OPINIA NR. 2 / 2024 r

W wyniku przeprowadzonych oględzin-ekspertyzy urządzeń grzewczo-kominowych w Piotrkowie Trybunalskim ul. Wysoka 40/42

dotyczy **WSPÓLNOTA MIESZKANIOWA Wysoka 40/42**

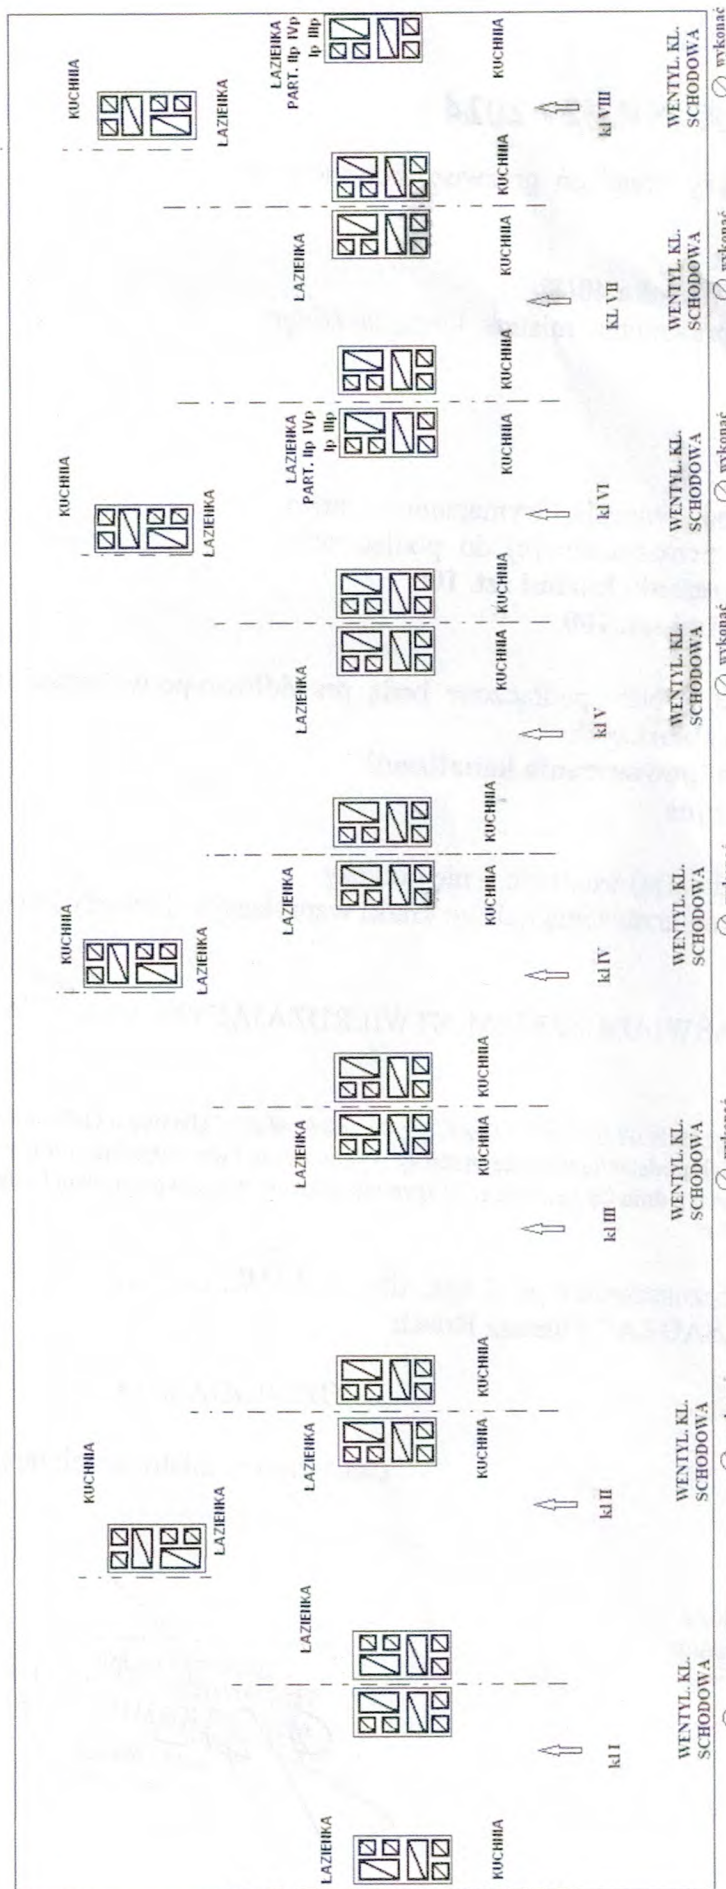
2. Urządzenie(a) **GAZOWE I WENTYLACYJNE** podłączone będą prawidłowo po wykonaniu zaleceń :

1) Wymiana nasad kominowych na kanałach zbiorczych

2) Wyprowadzenie ponad nasady kominowe odpowietrzenia kanalizacji

3. Montaż Turbowentów na kominy wentylacyjne

W celu osiągnięcia prawidłowego funkcjonowania urządzenia należy: kratki wentylacyjne i nasady kominowe **zainstalować wg**

rysunku na odwrocie opinii.....
